WPOR.272.83.2014

WYJAŚNIENIA NR 2 TREŚCI SPECYFIKACJI ISTOTNYCH WARUNKÓW ZAMÓWIENIA

Dotyczy: postępowania o udzielenie zamówienia publicznego prowadzonego w trybie przetargu nieograniczonego na wykonanie robót budowlanych zadania pn.: „*Wykonanie sieci komputerowej w budynku Starostwa Powiatowego przy ul. Sienkiewicza 11 w Ząbkowicach Śląskich*”.

Wzór okna (wygląd zewnętrzny).

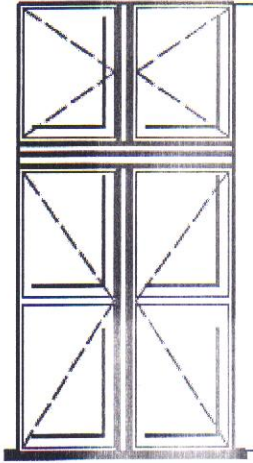
Pytanie nr 4

Czy zamawiający może określić wzór, materiał i kolorystykę wymienianego okna.

Okno i parapet wewnętrzny PCV w kolorze białym.
